# 知床世界自然遺産地域内で 改良した河川工作物の評価

平成 25 年 3 月

河川工作物ワーキングチーム

## ルシャ川 第2ダム、第3ダム

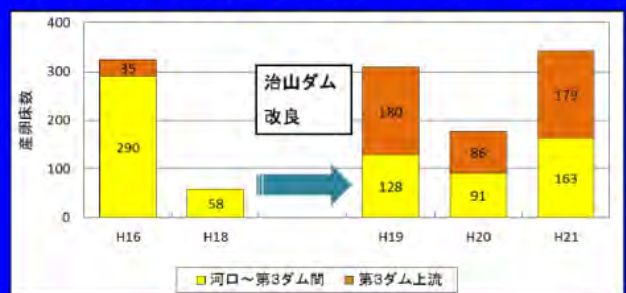
カラフトマス、シロザケが最も多く遡上に利用しているのは 3 つの遡上ルートの内、中央切り下げ部であるが、左右の切り欠き部も利用されている。切り欠き部では堤体をつたって水が流れ落ち、なおかつ魚が泳げる水深が確保されているため、泳ぎ遡らせることが可能となった。改良によって、以前よりカラフトマス、シロザケの遡上数は増加した。

問題としては、3 つの遡上ルートの内、中央切り下げ部に流水が集中し、左右の切り欠き部の水深がやや足りない状況にあることである。水深を保つために、①当初より切り欠きのみでの改良のみとする、②中央切り下げ部の上流にアーチ状に石を組んで水量を調節する、の選択肢も有り得たと考えられる。②については、試験的に実施されたが、石の組み方が悪く、流出してしまった。また、上流から運搬される砂礫によってアーチ構造が埋まる可能性も高く、維持管理は難しいと考えられる。

- (1) 第 1 ダムは改良を行わなかったが、ダム下流の左岸側にプールができており、遡上する入口が分かりづらく、かつ魚がジャンプしたときにプールに落ちてヒグマの餌になっている。これを解消するために第 1 ダムも改良すべきである。
- (2) ルシャ川におけるさけ・ます増殖事業協会管理の魚止め横断工は、平成 24 年 7 月に同協会により完全に撤去された。したがって、サケ類の自然産卵遡上に及ぼす本横断工の影響は払拭された。
- (3) ルシャ川の 3 つのダムは、基本的にサケ科魚類、特にシロザケの自然産卵・遡上に障害を及ぼしていると考えられる。その理由として以下の 3 つがあげられる。①ルシャ川では産卵場である扇状地にダムが存在しており、河道を固定し直線化させ、そのため産卵面積が限られ、産卵場所の流速が早すぎる、②本来このような扇状地では河道が蛇行し、あるいは枝分かれし、産卵場の面積が広く確保されるはずだが、ダムの水通しがそれを阻んでいる、③本来の扇状地であれば、伏流浸透水があちこちに出現し、そこが良い産卵場になるが、ここではダムが扇状地の端から端まで横断して地下深く設置されているため、伏流浸透水が遮断され産卵ができない状態となっている。ふ化場施設が撤去された現在の状況も踏まえて、世界自然遺産地域の核心地であるルシャ川のダムのあり方については今後検討していく必要がある。

# イワウベツ川支流 赤イ川 導水管

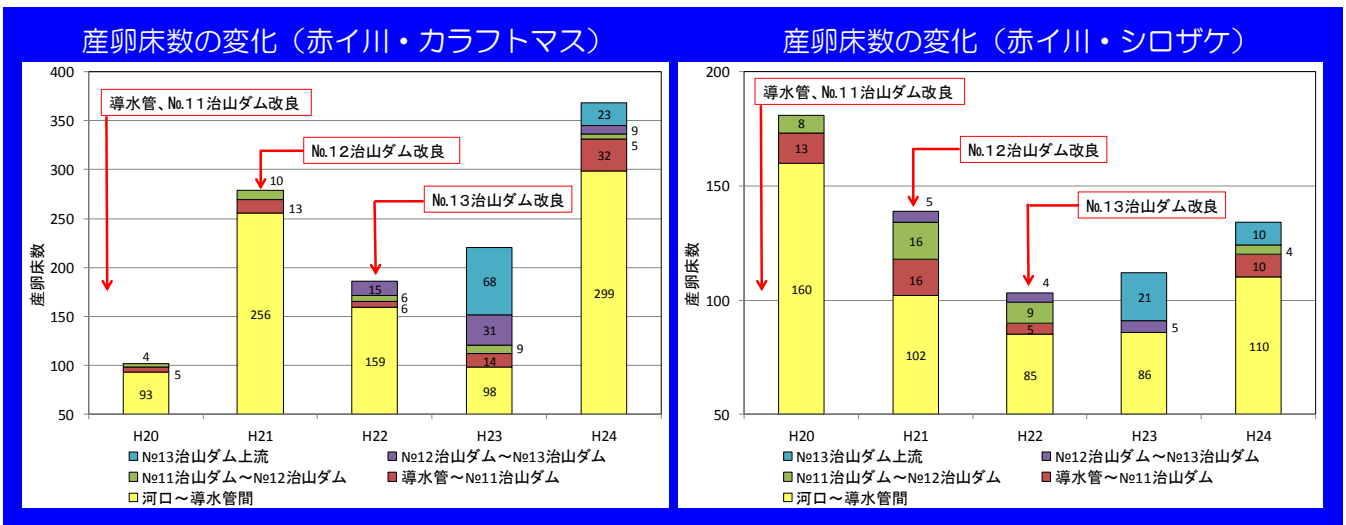
改良後、カラフトマス、シロザケ、サクラマス、オショロコマの遡上が可能となっている。また低コストで改良し、かつ改良後は自然状態に見えるくらいで、とても上手く改良を実施したことは高く評価することができる。

本川の河床低下が、改良した導水管下流の河床高に影響を与える可能性があるため、モニタリングを行いつつ必要な管理を行っていくべきである。

# イワウベツ川支流 赤イ川 No.11 治山ダム

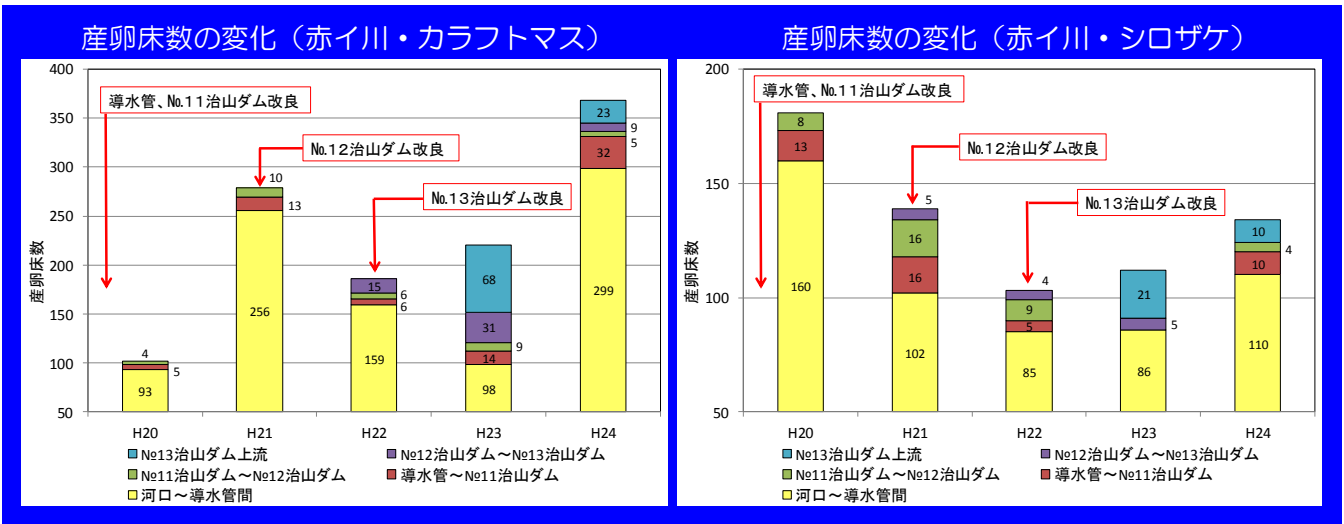
問題としては、下流側は玉石をワイヤー、ボルトで連結しているが、ボルトが抜けたり、ワイヤー連結が外れたりする箇所も認められ、落差の発生が懸念されている。そもそもワイヤーやボルトで固定することが妥当であったかどうか疑問である。河床礫は、動きながら最も安定した構造に落ち着く。ワイヤーでそうした仕組みを規制することは、局部的に砂礫の交換が起きず、かえって部分的に不自然な河床状態を引き起こすと考えられる。また、下流に向かってアーチ構造を組むことは間違いであり、上流に向かってアーチ構造を組み、流水の力を受けるべきであった。こうした河床状況は、産卵環境にも適しておらず、ダム下流のワイヤーによる固定区間では産卵床は認められなかった。ダム下流に深い淵ができて反転流が生じ、瀬に小砂利が溜まるような構造も検討すべきであった。

玉石のワイヤー連結は施工数年の内に動いて乱れており、まとめて流下する際は処理の障害にもなるので、今後はこのようなケースでは採用すべきではない。なお、堤体の下流面に付いているワイヤー連結玉石が落ちると落差が発生して、魚類が遡上し難くなるので、その際は再改良が必要となる。

# イワウベツ川支流 赤イ川 No.12 治山ダム

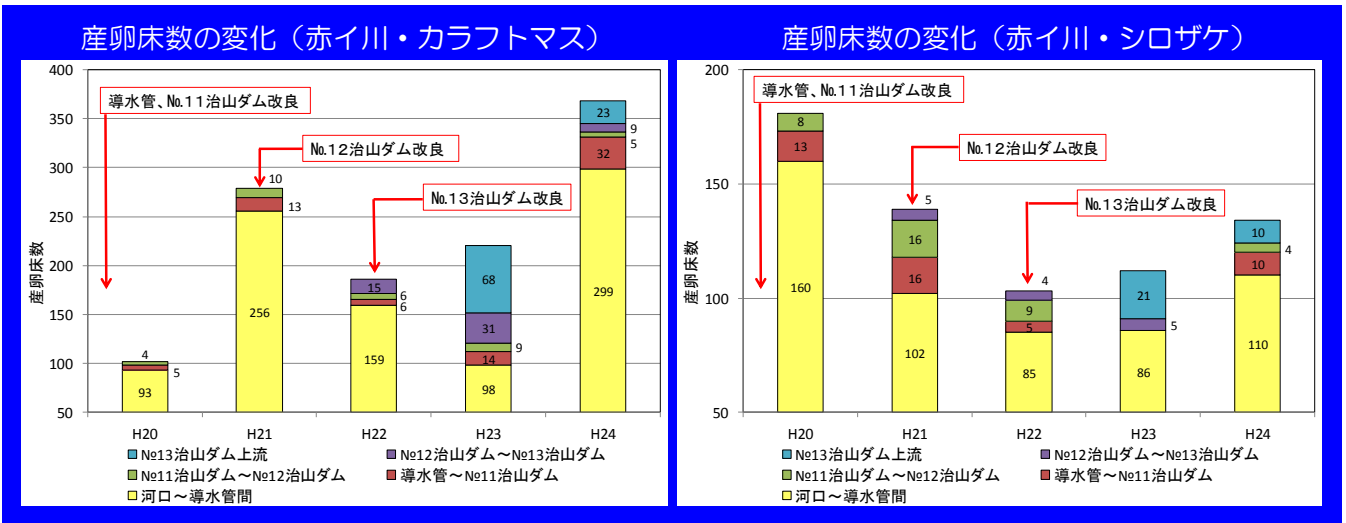
問題として、スリット背面の堆砂域に玉石配置による掘込み流路を作ったことで、流速が速くなり、小砂利が溜まりづらくなり、サケ科魚類の産卵環境として適さなくなった。また、スリット背面を掘込み流路で狭めたことにより、増水時のスリットによる堰上げ効果がなくなった。この 2 点は大きな反省点として上げられる。

- (1) 改良実施時に委員会より、当初から上流を固めないよう要望があったが、直ぐに掘込み流路が実施されてしまった。これは堆砂域右岸側に大きな崩壊地があったこと、さらに堆積土砂や堆砂面上に成長した樹木があり、それらの流出をおそれたためと考えられる。スリット開口部が開いた一定期間は、洪水とともに土砂が流出し、低水時の流路は元河床勾配に近づく。その際、堆砂土砂のうち、元河道の主たる構成材料とならない砂や小礫成分は流出するのが一般的であり、結果として滞筋はスリット部に向かって形成される。堆砂面の流路固定を人為的に行うのではなく、モニタリングの結果を確認しつつ、防災上必要とあれば工事を実施すべきであった。この反省点を今後の改良に生かしていくべきである。
- (2) ダムによって出来た堆砂域で成長した樹木の処理については今後の課題として残っている。
- (3) スリット幅はNo.12 ダムでは4mで、直上流にあるNo.13 ダムではスリット幅が10mであり、整合性がなく、説明が難しい状況となっている。堰上げ効果を確保しつつ、どのようにスリット幅を決めていくか、治山事業として今後検討しておく必要がある。
- (4) ダム堆砂域は、流路固定により流速が速く、魚類の移動は可能であるが、産卵環境としては適しておらず、今後の更なる検討が必要である。

# イワウベツ川支流 赤イ川 No.13 治山ダム

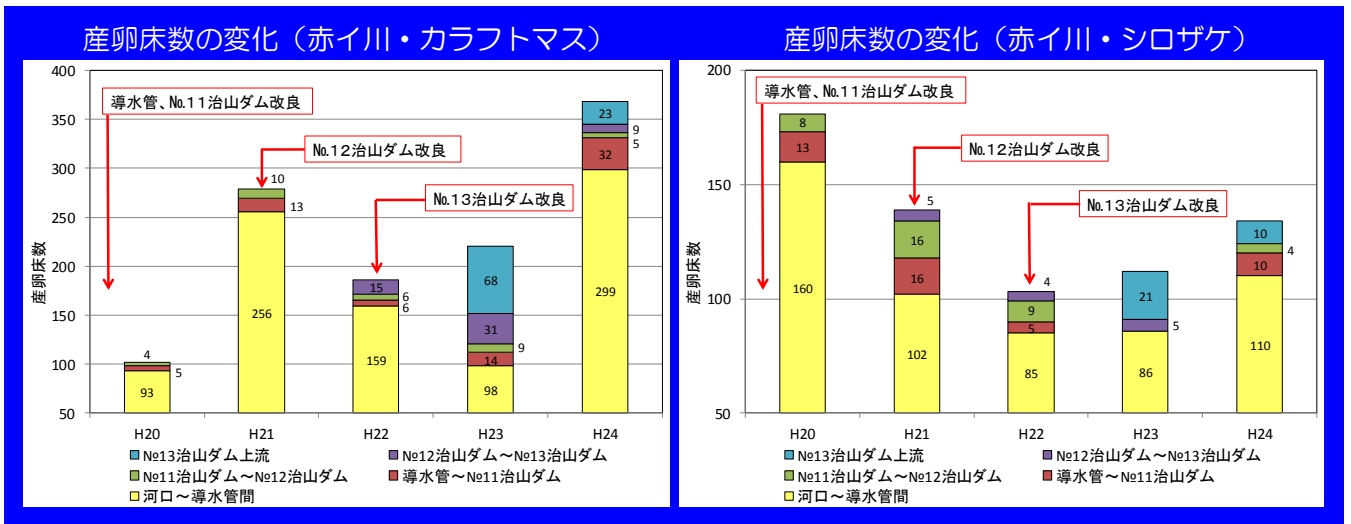
問題としては、スリット背面の堆砂域に玉石配置による掘込み流路ならびに帯工を施工したことが反省点として上げられる。なお、スリット化により河床勾配が急になったため、元々の河床材料ではないダム堆砂域の砂や小礫成分は留めておくことが困難であるとの判断から、平成 22 年 12 月の増水後、細粒土砂を自然流下させることについて、下流域のさけ・ますふ化場と協議した結果、自由な流路変動と土砂移動に任せることとなり現在に至っている。

堆砂面に生育していたトドマツは砂礫が頻繁に動く場所に定着する樹種ではなく、ダム堆砂面という人工的な安定地形面に侵入定着したと考えられる。今回、ダム堆砂面の流路固定のため、掘削工事が行われ、その際、これらトドマツを造園的な手法で移植した。その後、洪水攪乱によって多くの移植個体が倒壊・流出しており、こうした移植は無駄であり、世界自然遺産の修復事業としては適当ではなかったと考えられる。

No.12 ダムと同様、堆砂面に直線的な固定流路を造成したことは適当ではなかった。結局、現在の滞筋は、この流路ではなく、左岸側を流れており、人為的に固定することが無意味であったことが明らかになった。

No.12 ダムと較べても、このダムの堆砂礫は細かく、本来イワウベツ川の河床を構成する礫とは大きく異なっていた。スリット化による細粒土砂の流出を防ぐことは無理であり、むしろ下流や沿岸域の生息場形成に必要な砂礫を供給する意味からも、流下させるべきである。なお上流域を自由な流水の動きに任せている現在、ダム堆砂域にある樹木が流木化しつつある状況にある。流木がスリット部を閉塞し災害が予想される場合には迅速に処理することが必要である。

第 1 ダム改良前

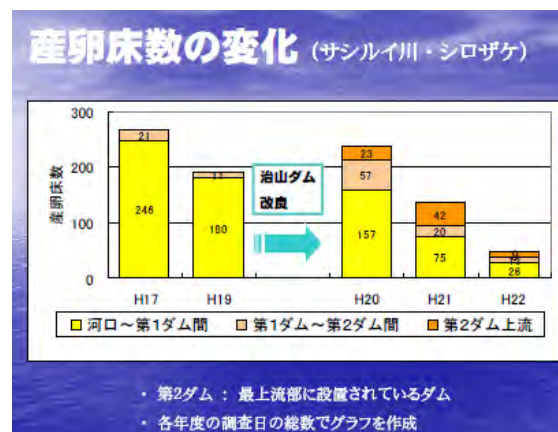
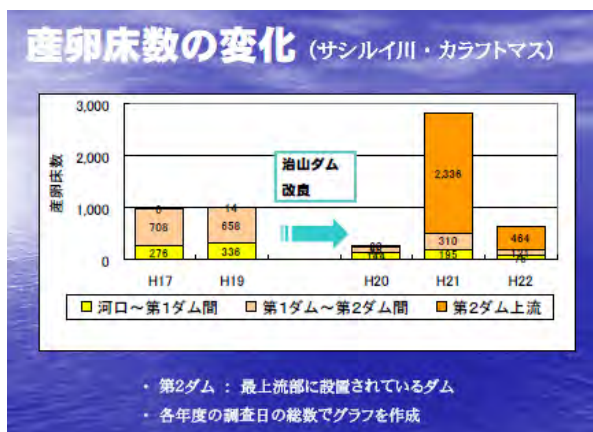
改良前は、ダムから落ちる水と魚道入口から出る水の位置が別々で、プールが二つできており、かつ魚道流出口部分のプールが小さくて魚が魚道流出口を見つけにくかったが、改良後はそれが一体化して大きなプールとなり改善された。特に魚道流出口の形を平面的に斜めにしたことでその効果を高めている。ダム堤体越流部の下流側に隔壁を設けて、堤体越流部をプールにして魚が泳ぎきれるようにしている。

この最後の部分にプールがないと流れが浅く流速が速くなり、押し戻されて通過しにくくなるため、この隔壁構造は良い評価ができる。

魚道内の隔壁が台形型で側壁が傾斜面となる本魚道は、側壁斜面に沿って流れる直線流が魚類の遡上ルートを確認している。また中央部の流れが早いですが、中央から左右に反転流が生まれ流速が落ちる箇所ができており、魚はこの両脇の流れを利用して効率的に遡っている。さらに、水は隔壁を滑るように流れており、剥離した流れがないことが良い。また流量の変化にも対応できる魚道であり、これまでの魚道よりもかなり上手く機能していると認めることができる。

現在のところ問題はないが、魚道流入口の閉塞の懸念は残るので、今後もモニタリングが必要である。

第 2 ダム改良前

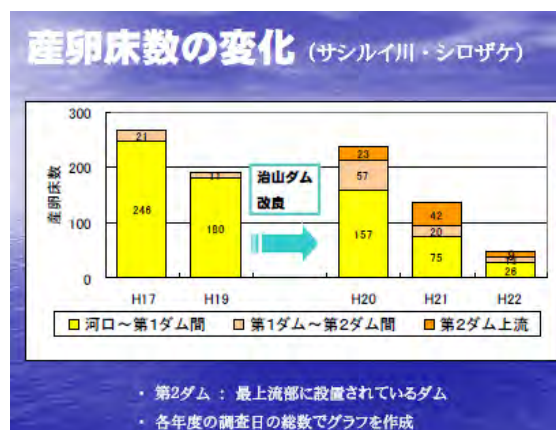
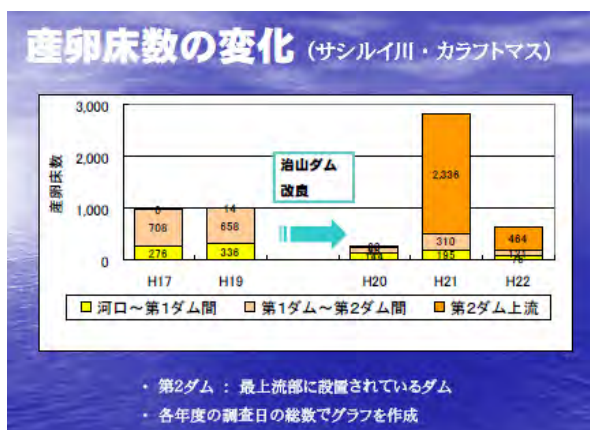
改良前は、サクラマスは溯れたが、カラフトマスは魚道で渋滞していた、シロザケは魚道を溯れなかった、オシロコマはダム下で滞留していた、という状況だったが、改良後は 4 種全てが溯れるようになった。サシルイ川第 1 ダムと同様にダム堤体越流部の下流側に隔壁を設けており、この隔壁構造は良い評価ができる。

問題として、下流右岸部に護岸設置及び下流兩岸にコンクリートブロック置いたことにより、以前は産卵床として使用されていた区域が消失したこと、川幅を狭めたため河床低下を起こしていることが上げられる。

この河川でも河道整形（第2ダム下流の護岸設置とコンクリートブロック配置）が川幅を狭め、産卵環境として適さない状況を造り出しているため、さらなる検討が必要である。

# チエンベツ川 第1ダム

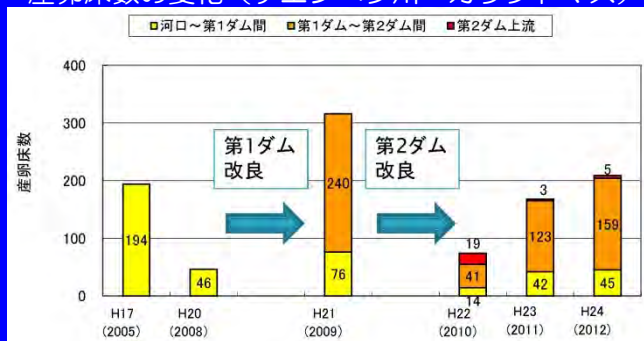
問題として、魚道流入口はダム堤体越流部が水平でサシルイ川の魚道のように隔壁がなく、サシルイ川での良い事例がチエンベツ川では取り入れられていない点が上げられる。隔壁ができるようにダム堤体越流部上端を一部切り欠くなどで対応が可能である。

チエンベツ川は河口から第 1 ダムまで川幅が狭く河床低下が進み、河床のほとんどを巨石が占める状況となっており、下流から改善しないと産卵床環境に対しての根本的な解決にならないのが現状である。

第 2 ダム改良前

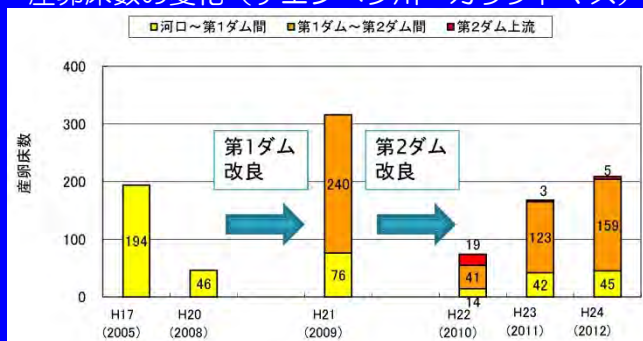
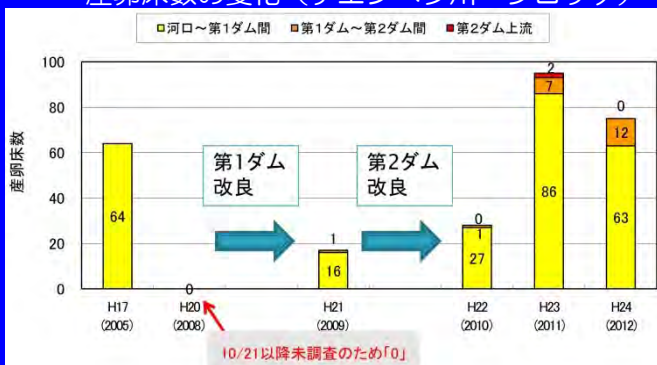
魚道でのカラフトマス、シロザケ、オショロコマの遡上は可能となっている。しかし、シロザケに関しては遡上数が少なく改良の効果を十分確認できない状況にある。なお、チエンベツ川では魚道ができる前は、カラフトマスは海で産卵していたが、魚道設置後は海ではなく河川で産卵しており、その点では改良の意味はあったといえる。

問題として、魚道流入口はダム堤体越流部が水平でサシルイ川の魚道のように隔壁がなく、サシルイ川での良い事例がチエンベツ川では取り入れられていない点が上げられる。隔壁ができるようにダム堤体越流部上端を一部切り欠くなどで対応が可能である。また、改良時に副ダム下流右岸側での護岸（フトン籠）設置、副ダム下の巨石置きにより川幅が狭められており、淵ができて小砂利が溜まり易くする工夫が足りなかった。

チエンベツ川は第 2 ダムの上流約 100m より上では産卵床を作れる環境はない。第 1 ダムから第 2 ダムまでの区間は産卵環境として重要であり、第 2 ダム下流は護岸と巨石により流路が規制されているので、将来的に何らかの工事を行う機会があれば、合わせて改良を行うことが望ましい。
